NOTE TECHNIQUE

N° 26 - D

VEHICULES D TOUS TYPES

Modification du carter d'huile

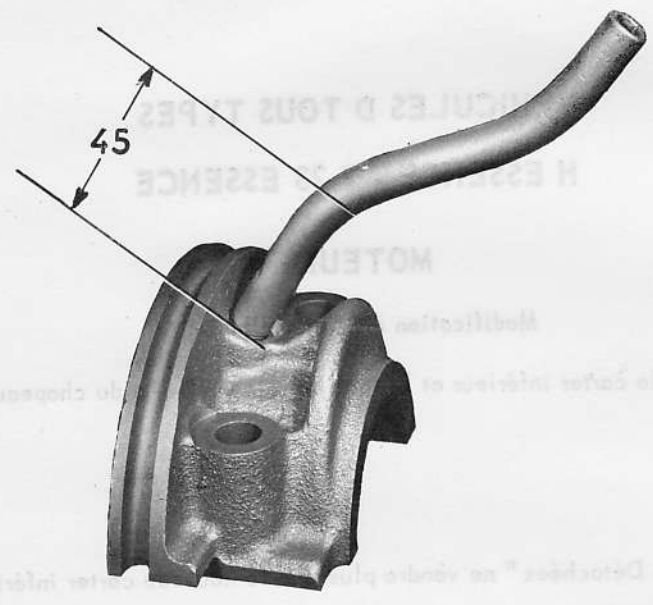
Depuis Juin 1964, le carter inférieur et le tube de retour d'huile du chapeau de palier sont modifiés.

Le Service " Pièces Détachées " ne vendra plus que le nouveau carter inférieur.

Pour monter ce nouveau carter en remplacement d'un ancien, il faut scier l'ancien tube de retour d'huile du palier comme indiqué sur la figure ci-jointe.

Il est également possible de dévisser l'ancien tube de retour d'huile et de visser le nouveau à la place. Bien le bloquer à l'aide d'une clé griffes.
